## COMUNE di ACQUASPARTA

Recupero del complesso edilizio del Castello di Monte Albano di Acquasparta.  
Interventi in variante al progetto autorizzato dalla SABAP con nota prot. 010848 del 21.12.2006 P di C. n. 08 del 11.05.2017

VARIANTE IN PROGETTO

## PLANIMETRIA GENERALE ASSETTO IN VARIANTE

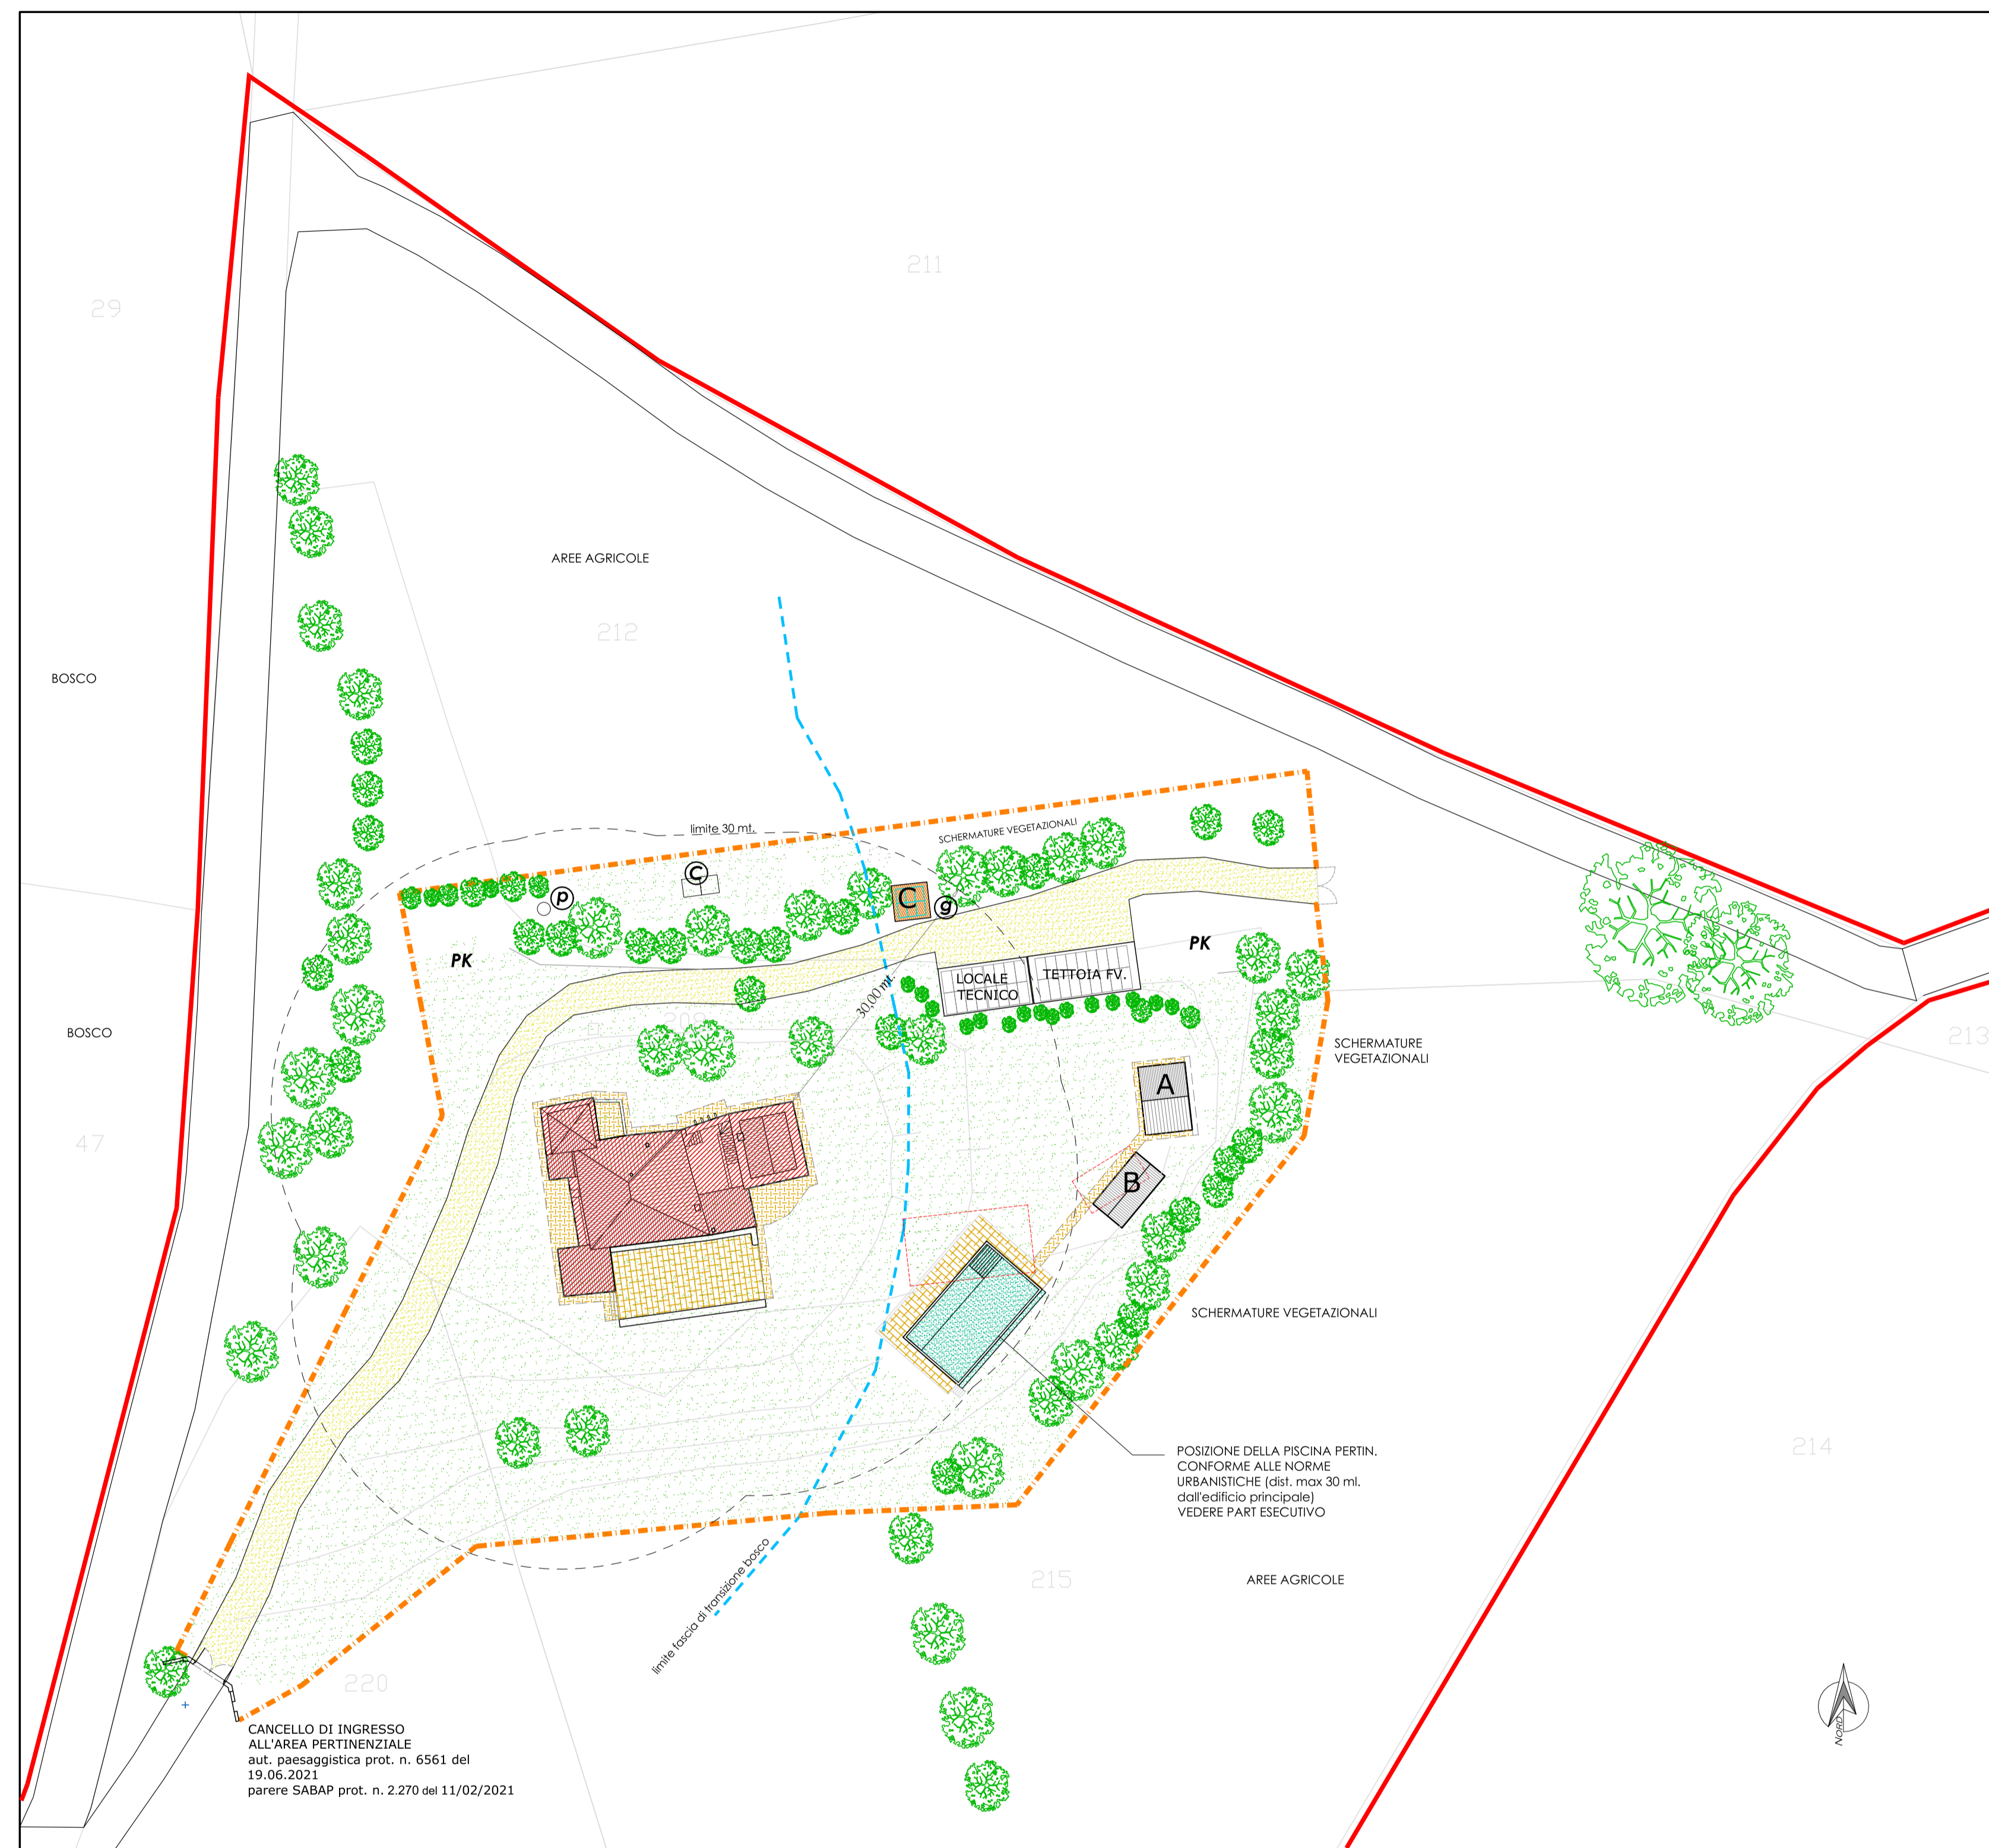
- CASTELLO DI MONTALBANO INTERVENTI DI RESTAURO E RISANAMENTO CONSERVATIVO E INTERVENTI DI CUI ALL'ART. 91 comma 4 del T.U. L.R. n.1/2015
- A B ANNESSI ESISTENTI - A - B - MANUTENZIONE STRAORDINARIA, REST. E RISANAM. CONS. E RISTRUTTURAZIONE EDILIZIA  
 annesso A : posizione invariata - previsto nuovo piano interrato in variante rispetto al P.A. vigente  
 annesso B : posizione e tipologia in progetto in variante rispetto al P.A. vigente - fatto a due falde secondo le indicazioni impartite in c.o. dalla Soprintendenza SABAP (vedere tavola successiva)

- PISCINA posizione in variante rispetto al P.A. vigente (vedere tavola successiva)
- AREA DI SEDIME: ANNESSO B ESISTENTE E PISCINA - PRECEDENTI AUTORIZZAZIONI

- LOC. TEC. AREA PER REALIZZAZIONE LOCALI TECNICI A SERVIZIO DELL'EDIFICIO PRINCIPALE - loc. tec. [ART. 21 COMMA 4 LETT. C, REG. REGIONALE 2-2015] posizione e tipologia invariata e previsto copertura in pannelli fotovoltaici, e solare termico integrati architettonicamente, in variante a quanto autorizzato (vedere tavole successive).

- posizione e tipologia invariata rispetto al P.A. vigente, marginale adeguamento della dimensione per la fruibilità di 4 autovetture (vedere tavola successiva) - estensione circa mq. 1.50
- NUOVA PERTINENZA C - RIPOSTIGLIO (ART. 21 COMMA 4 LETT. B, REG. REGIONALE 2-2015) non prevista nel P.A. vigente - tipologia vedere tavola successiva.
- N.B. - LE PERTENZE "LOCALE TECNICO" E "C" PREVISTE AI SENSI DELL'ART 21 COMMA 4 LETT. B-C DEL REGOLAMENTO REGIONALE 2-2015 DOVRANNO AVERE ESTENSIONE COMPLESSIVA MASSIMA PARI A MQ. 40 MAX. AI SENSI DELL'ART. 17 COMMA 3 LETT. I DELLO STESSO REG. REGIONALE N. 2-2015
